Enquête publique concernant la prescription du
Plan de Prévention des Risques
« inondations de l'Ain et du Suran »
sur les communes de Pont d'Ain,
Saint Jean le Vieux et Ambronay (Ain)

PROCES VERBAL

**Avec les réponses du maître d'ouvrage, ¶
la DDT Ain, ¶
dans le cadre du mémoire en réponse ¶**

Période de l'enquête publique : 19 septembre au 22 octobre 2022

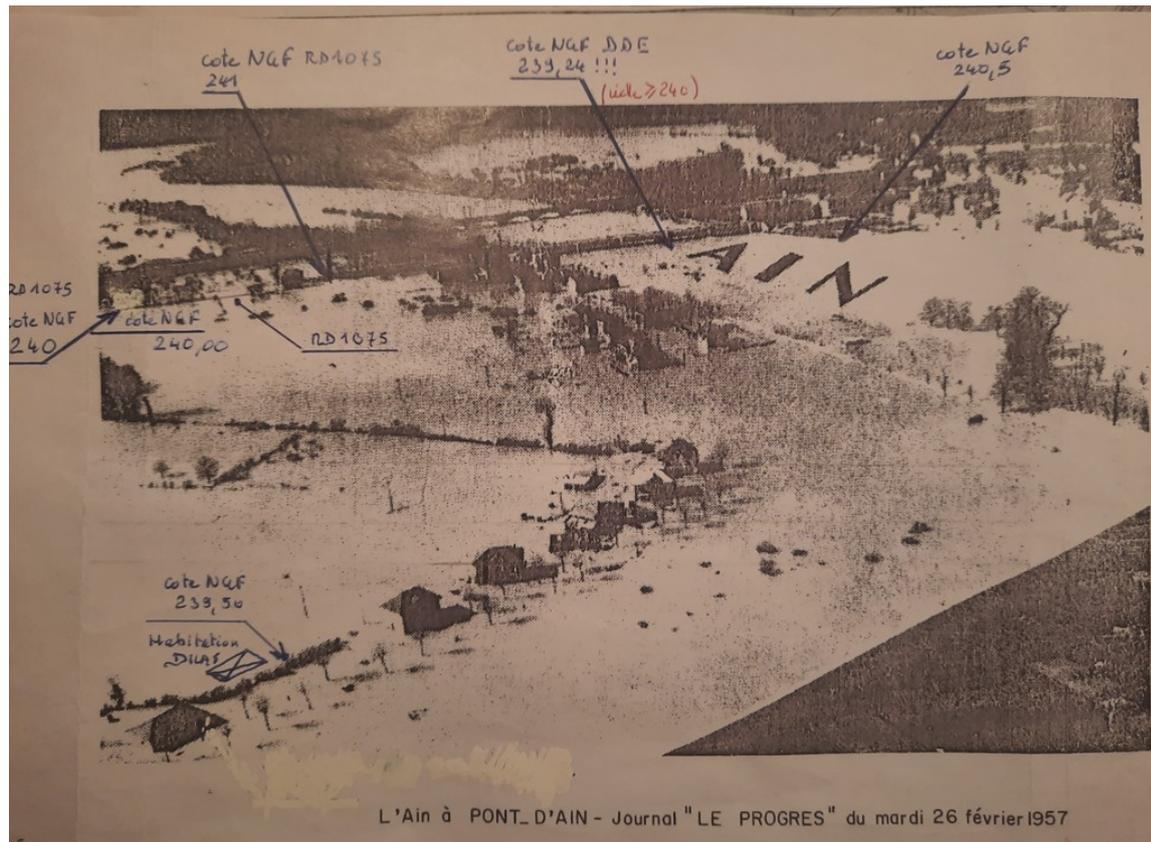
Messieurs DILAS et PITON m'ont transmis lors d'une des permanences, une photo de la crue de 1957 à Pont d'Ain. On voit sur cette photo, au sud du pont, l'eau qui traverse la RN75.

« Comment expliquer que la côte au pont de 1957 soit de 239,24m alors que la hauteur d'eau soit > à 240m » ?

Les éléments soulevés ici ont été évoqués à plusieurs reprises (réunion du 6 décembre 2021 et réunion publique du 8 février 2022), et ont fait l'objet de clarifications successives, suite à la fourniture d'éléments complémentaires par l'ACAC, qui sont présentées dans un addendum à la présentation du 6 décembre 2021. Cet addendum est annexé au présent mémoire de réponse (document [2]). Nous en reprenons ici les conclusions principales.

Zonage en projet PPRi Vorgey Ambronay

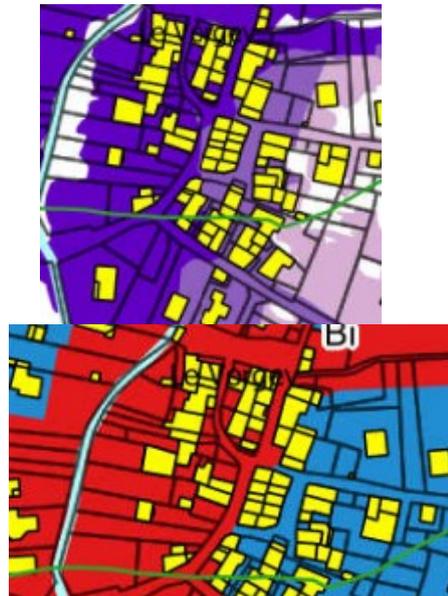
Comment expliquez – vous des zonages différents, rouge, bleu et parfois même blanc, sur des parcelles voisines ?

*A type d'enjeux identiques, les facteurs déterminants sont la topographie et la vitesse d'écoulement des eaux.
 L'exemple du zonage du Vorgey montre bien qu'il s'agit de la transcription de la carte d'aléa. On trouve un aléa fort de part et d'autre du ruisseau du Taillet, zoné comme le demande le code de l'environnement en rouge. Puis le terrain s'élève vers l'ouest et vers l'est, permettant de quitter l'aléa fort au profit d'un aléa moyen, qui autorise un zonage bleu des constructions. Les secteurs non bâtis, toujours en application du code de l'environnement, restent en zone rouge, quel que soit le niveau d'aléa.*

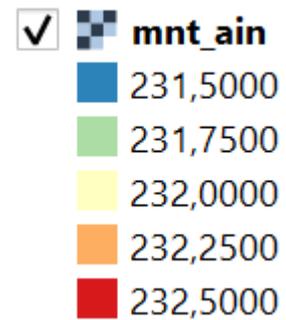
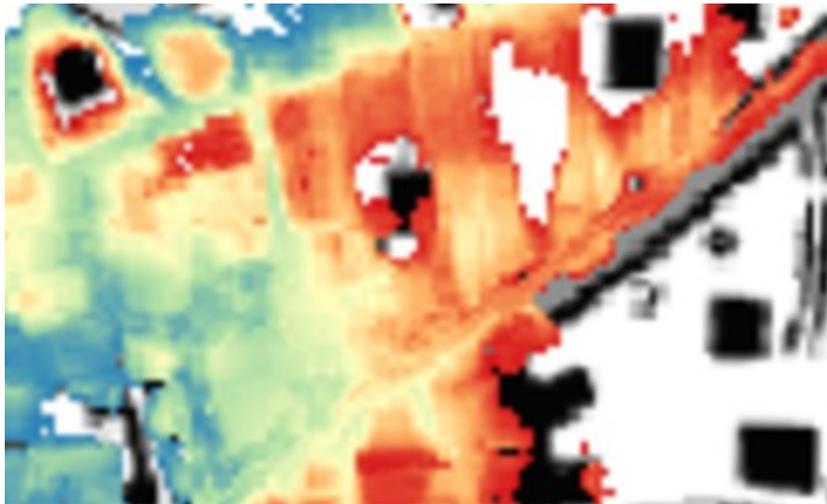
Toujours dans l'exemple du Vorgey, vous relevez les valeurs suivantes pour deux parcelles, prises sur leurs extrémités respectives de part et d'autre de la route.

Le profil ci-dessous, sur la base des données topographiques utilisées pour l'étude montre, montre bien la zone basse classée rouge le long du Taillet et les altitudes élevées des terrains plus éloignés vers l'ouest et l'est classés en zone bleue :

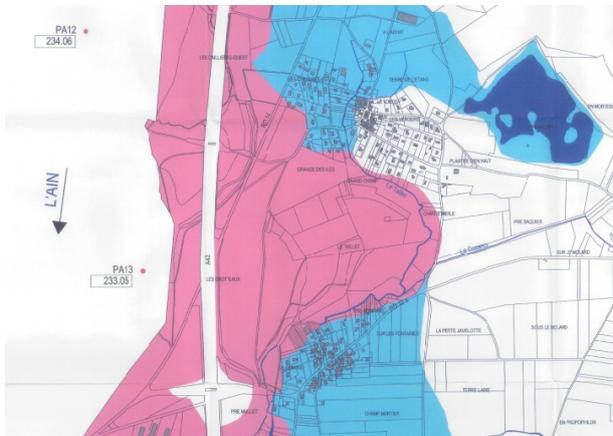
Mme COLOMBANI, propriétaire à Ambronay au Genoud - parcelle au Mullet ZY128 – figure sur le projet de PPRi en zone urbanisée hors centre urbain avec aléa moyen,

Que pouvez-vous lui répondre ?

Il s'agit en effet d'une erreur que la DDT va corriger, pour la partie de la parcelle ZY 128 qui n'est pas concernée par l'aléa fort, en la classant en zone « bleue Bi » en application du tableau de croisement des aléas et des enjeux.

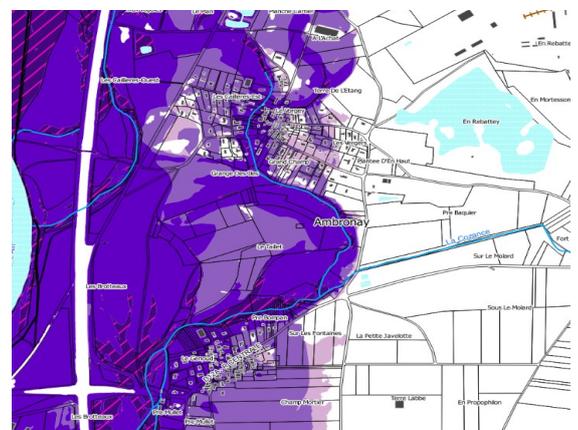
M. THOZET Guillaume, au Genoud,
Cette personne précise, « Aucun élément nouveau (crues, modifications des sols...) ne permet de justifier la modification de la zone bleue en rouge. Demande à ce que le zonage actuel soit maintenu. »

Ce sont bien des éléments nouveaux qui justifient la révision du PPR et les évolutions de zonage réglementaire : nouvelles données topographiques par levé LIDAR, nouvelle génération de modèles hydrauliques, précision du cadre réglementaire des PPR. Les levés LIDAR, validés par l'IGN, outre une grande précision (de ± 15 cm), permettent une couverture continue du terrain là où auparavant on ne disposait que de données discontinues via la réalisation de profils en travers. On peut par ailleurs illustrer la finesse nouvelle dont sont capables les actuelles modélisations hydrauliques :

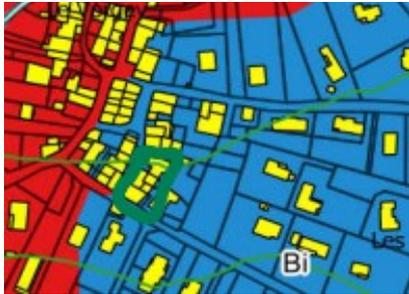
M. BURNOLLE Serge, propriétaire au Vorgey, parcelle ZW 394,
 Demande à ce que cette parcelle ne soit pas zonée bleue dans le nouveau projet de PPRi (cette parcelle n'est pas zonée dans PPRi actuel),
 Les enfants de M. BURNOLLE ont des projets de constructions nouvelles sur cette parcelle. Souhaite conserver le PPRi actuel.

La présence de l'aléa inondation ne permet pas d'accéder à la demande de retrait de la zone bleue. Le projet de règlement associé à cette zone permet les constructions nouvelles, notamment d'habitation, dans le respect de prescriptions pour la prise en compte de l'aléa.

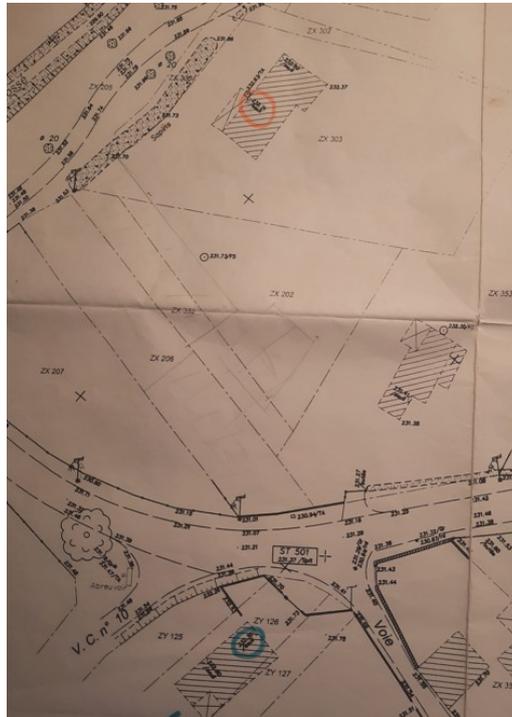
« Dans le PPRi en révision si les parcelles 431 et 432 restent en zone bleue, les 433 et 434 passent en zone rouge et deviennent inconstructibles. Ces parcelles jouxtent des parcelles de la zone du centre ancien classé Uha sur le PLU d'Ambronay..... la date relevée sur ces bâtis et le type de construction montre qu'ils n'ont pas été impactés par des crues. Forte dépréciation de nos biens sans justification.

Toutes ces parcelles faisaient parties de la même entité foncière divisée suite à une donation et le niveau altimétrique est identique pour toutes. »

L'ensemble de ces parcelles est concerné par des aléas faible et moyen. Les parcelles nord (431 et 432) sont considérées comme relevant de la zone urbanisée, ce qui permet l'application de la zone bleue. Les parcelles sud sont hors zone urbanisée, et sont donc réglementairement classées en zone rouge, quel que soit le niveau d'aléa.

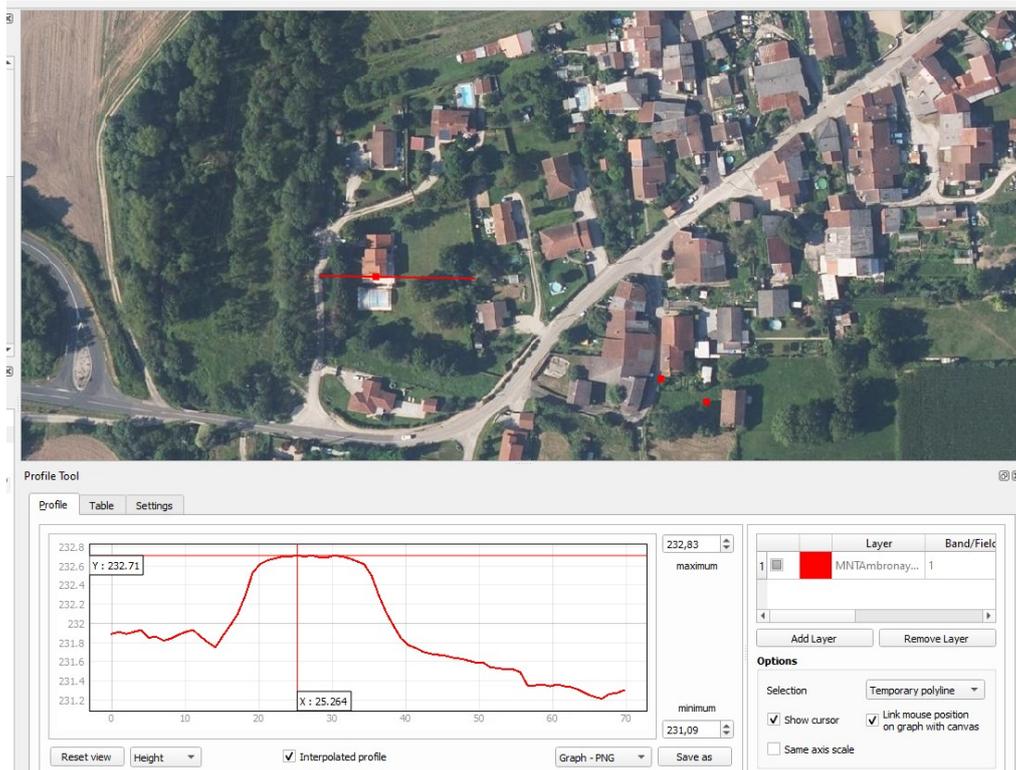
Mme BABOYON Leila, habitante au Genoud,
Conteste zonage rouge sur sa parcelle, « *la côte altimétrique relevée du seuil de ma maison est de 232,71 donc supérieure ou équivalente aux seuils des habitations figurant en bleu.. je demande à être également en bleu – Relevés topographiques réalisés à l'occasion des travaux d'assainissement.* ».

Mme BARBOYON a remis au commissaire enquêteur le relevé topographique cité ; on peut y lire que sur la parcelle 126, au Est et zonée bleue, a une altitude de 232,30m. Sud-

La courbe indiquant le niveau de la côte de référence sur la carte des aléas et qui passe sur les 2 parcelles est à 233mNGF.

Les mesures dont nous disposons pour l'étude montrent que le terrain d'assiette de la maison de Mme Barboyon est légèrement en-dessous des 232m. C'est le remblai sur lequel est construite la maison qui est relevé ci-dessous. La côte de référence sur le secteur, comme vous l'indiquez, est à 233m. La maison serait ainsi en cas de crue centennale cernée de plus d'1 mètre de hauteur d'eau, ce qui justifie l'aléa fort et le zonage rouge de la parcelle.

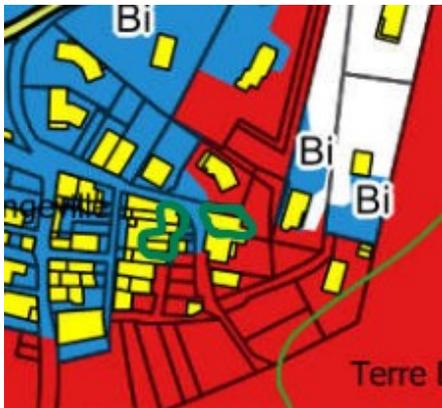
M. et Mme SIBERT Serge, habitants au Genoud,
Conteste le projet de PPRi, implanté au Genoud depuis 4 générations, «*Pas de dommage significatif au niveau des murs (de nos habitations) comme cela aurait été le cas si elles avaient subi une inondation telle que le PPRi l'envisage pour la crue centennale. Les témoignages de nos ascendants confirment que les niveaux d'eau réellement avérés sur le hameau du GENOUD sont bien loin de ceux annoncés. Les relevés altimétriques entre les zones constructibles et inconstructibles sont incohérents. Avec le réchauffement climatique le ruisseau qui borde notre propriété est pratiquement toujours à sec. Notre certificat d'urbanisme a été accordé, nous avons respecté les cotes en créant un vide sanitaire très important et aujourd'hui tout est remis en cause par des surestimations sécuritaires. Arbitrairement, notre hameau n'est pas considéré comme un centre urbain et passe en grande majorité en zone non constructible pour être voué à disparaître progressivement ! Cette situation n'est pas acceptable...Nous nous en tenons donc à l'analyse de ACAC et demandons que le PPRi soit maintenu sur la base du zonage actuel.* »

Il est mentionné dans l'observation de M. et Mme SIBERT Serge, les altimétries suivantes :

Mme SIBERT Jeanine = 234,38m : zonage rouge
Précision pour cette altimétrie : au seuil de la porte de la maison et pour une maison avec sous-sol complet au RDC et habitation à l'étage,
Mme Gaillot = 231,55m : zonage bleu
M. et Mme MAGDELAINE = 232,82m : zonage bleu

Les parcelles entourées en vert à l'Ouest du plan ci-dessus figurent bien zone bleue, au regard de l'aléa moyen identifié. La parcelle Est est en revanche concernée par un aléa fort qui justifie la zone rouge.

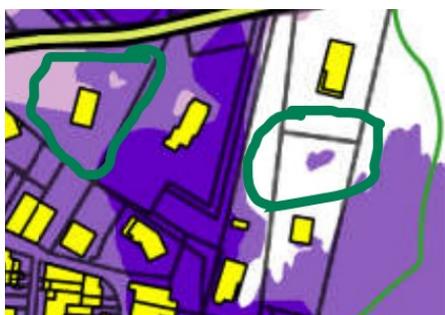
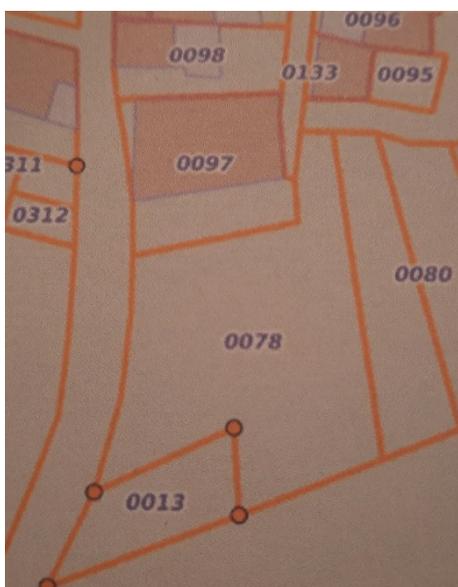
« De plus, comment expliquer que sur nos mêmes parcelles voisines, la présence de 3 aléas ?
Le terrain est au même niveau c'est incompréhensible. »

De la même manière, M. et Mme PARPANDET demandent « les raisons de différences d'aléas sur leurs terrains voisins, alors que le terrain est au même niveau sur chaque parcelle ? »

Nos mesures indiquent que les terrains considérés ne sont pas, en réalité, au même niveau :

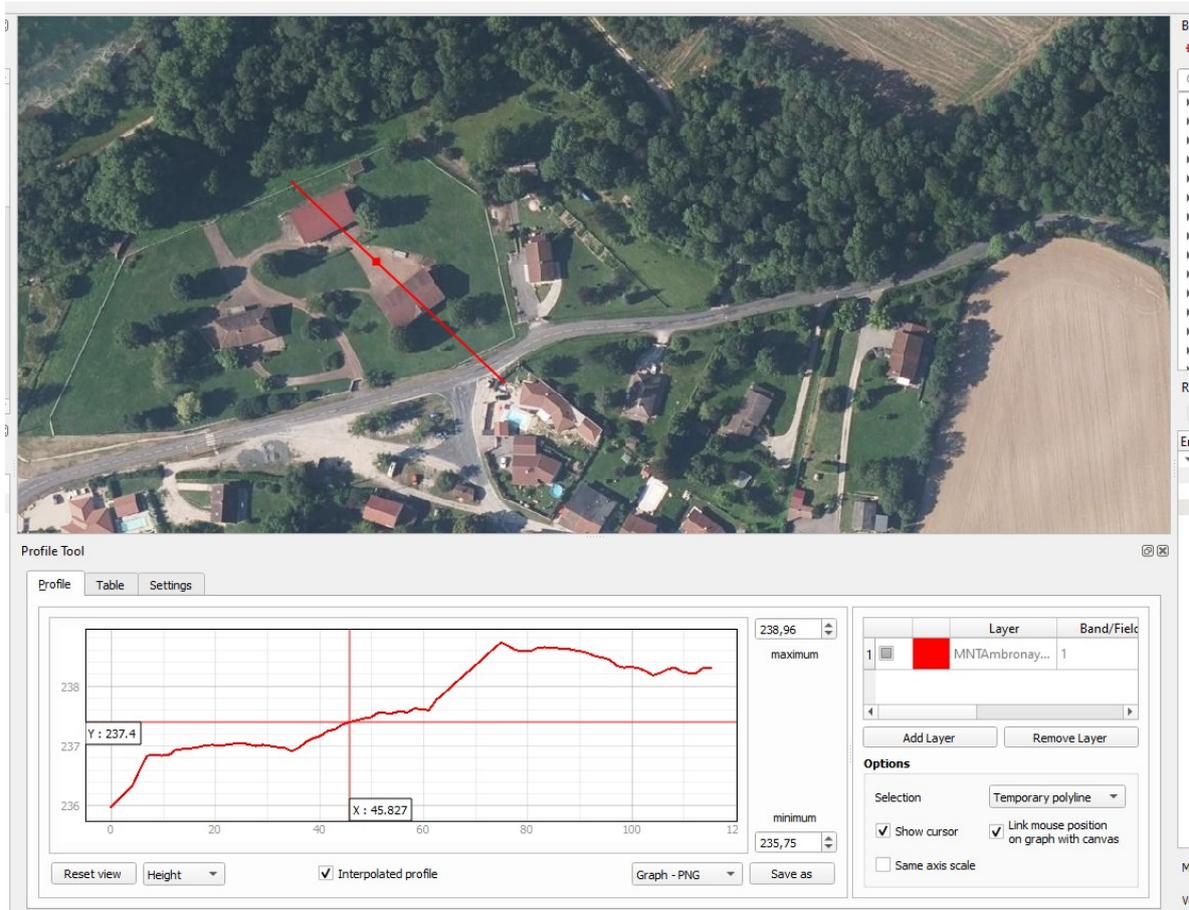
M. NASSIA Ben, habitant Longeville, parcelles 36 et 39 :

« Je souhaite que mes parcelles soient en bleue, comme les parcelles plus au sud, et dont je suis au même niveau, il n'y a jamais eu d'eau dans le petit ruisseau qui est en fait un fossé »

Les mesures mobilisées pour l'étude montrent une différence d'altitude d'un peu moins d'un mètre entre la maison de M. Nassia et la maison voisine plus au sud, ce qui explique la différence d'aléa, et donc le zonage rouge affecté à la parcelle de M. Nassia.

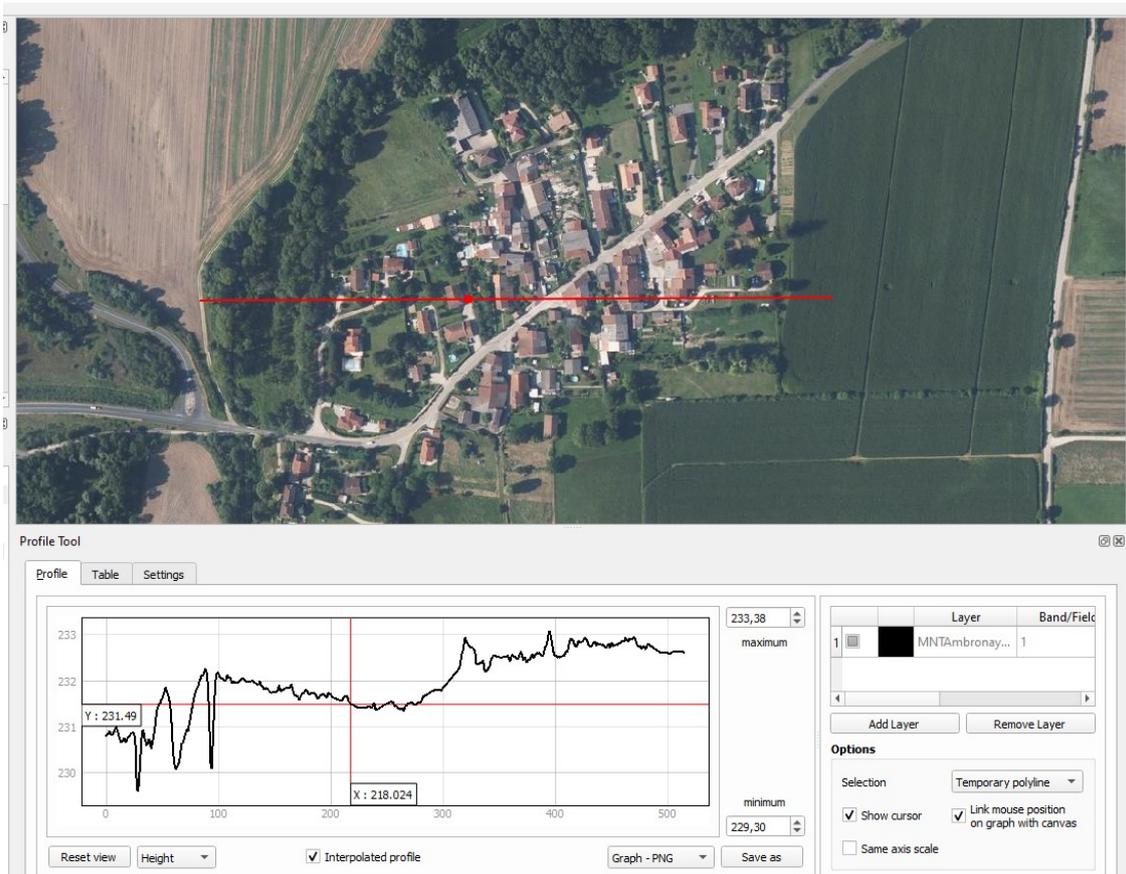
Si oui, est-ce que ces éléments topographiques étaient sensiblement différents de ceux que vous déteniez et engendraient-ils une modification de la carte des aléas ?

La commune de Pont d'Ain a fourni un nivellement du secteur des Maladières (initialement destiné à une ZAC habitat) réalisé en 2009. Après comparaison avec notre modèle numérique de terrain, la valeur moyenne des différences est de -10 cm : les points nivelés par géomètre sont en moyenne 10 cm plus bas que notre modèle. La carte des aléas n'a pas été modifiée.

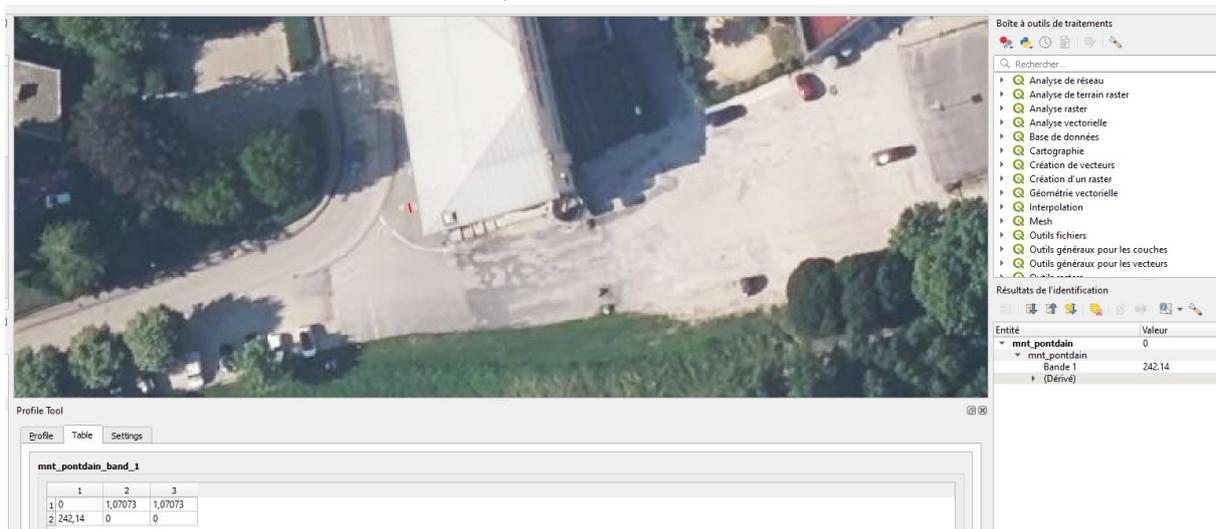
Par conséquent, la construction d'une nouvelle habitation en zone bleue sur ce quartier, nécessiterait par exemple la construction d'un vide sanitaire de quelle hauteur ?

Et merci d'estimer si vous le pouvez, la hauteur d'eau approximative présente lors d'une crue centennale au quartier du Blanchon (là où la côte de référence est de 240,5 mètres).

Le profil ci-dessous montre que la majorité du secteur du Blanchon est sous les 240 mètres, mais qu'en revanche les habitations de la frange Est (qui correspondent à la zone bleue sur le plan de zonage) approchent les 241 mètres.

(A noter qu'au regard des vitesses d'écoulement sur l'ensemble du secteur du Blanchon, même une hauteur d'eau inférieure à 0,50 mètre implique un aléa de niveau moyen).
